UNIVERSIDAD DISTRITAL FRANCISCO JOSE DE CALDAS
COMITÉ ASESOR DE CONTRATACION
VICERRECTORÍA ADMINISTRATIVA Y FINANCIERA
CONVOCATORIA PÚBLICA No. 005-2016

RESPUESTAS A LAS OBSERVACIONES PRESENTADAS SEGUNDO INFORME DE EVALUACIÓN PRESENTADO EN LA AUDIENCIA PÚBLICA DE ADJUDICACIÓN O DE DECLARATORIA DE DESIERTO CELEBRADA EL 23 DE JUNIO DE 2016.

OBJETO DEL PROCESO: El objeto de la presente CONVOCATORIA PÚBLICA es recibir propuestas para contratar Adquisición, instalación, configuración e implementación de una solución de sistema de almacenamiento masivo (SAN) o (SAN/NAS), para el fortalecimiento de los servicios de correo, virtualización y file server, que presta la red de datos UDNET de la Universidad Distrital Francisco José de Caldas.

OBSERVACION No. 2. OBSERVACION A LA OFERTA DE REDCOMPUTO ÍTEM 22 - ANEXO TECNICO 8

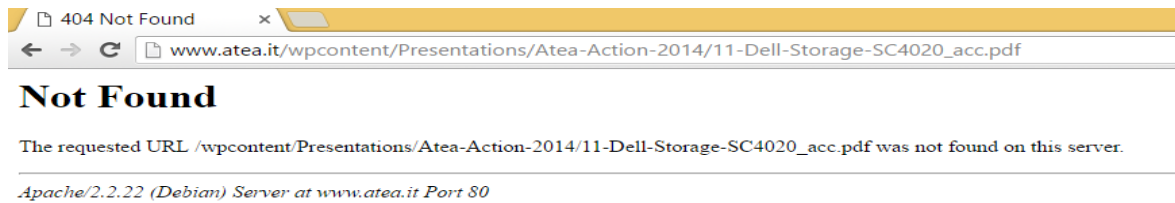
En el último literal de este Ítem la Universidad requiere: "Licenciamiento ilimitado y a perpetuidad del Software que soporte la capacidad máxima del sistema de almacenamiento, el cual debe ser integrado con la administración propia de la solución en el que se incluyan entre otras las siguientes funcionalidades: Administración de LUN, seguridad de LUN, Monitoreo y Generación de reportes"

RESPUESTA DE LA UNIVERSIDAD

No se acepta la observación.

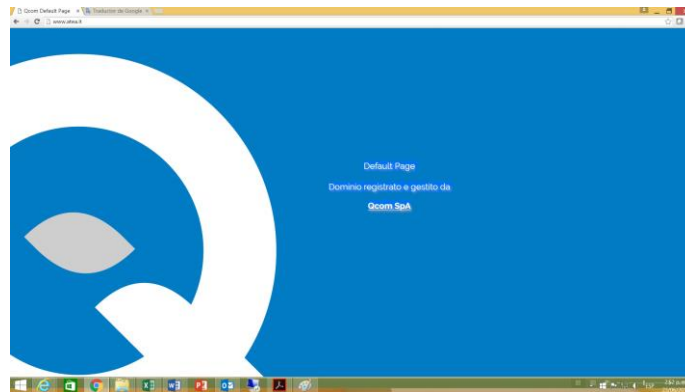
RESPUESTA A LA OBSERVACION No. 2 DE LA FIRMA PROSOL.

1. El URL citado no abre en la web

2. El dominio de donde se presume esta página, está a la venta:

Respecto a esta observación, debemos de remitirnos al fabricante debido a que cualquier interesado en vender productos del fabricante DELL puede subir en un momento dado un PDF de un producto el cual puede estar publicado en internet y desactualizado. Podríamos pensar que el PDF que presuntamente vio el proponente PROSOL corresponde a un PDF desactualizado ya que en el URL suministrado, aparece el año 2014. Sin embargo, en el folio #106 de nuestra oferta está el catálogo de la **SAN DELL SC4020**, correspondiente a Mayo de 2016 que contiene la información ACTUALIZADA.
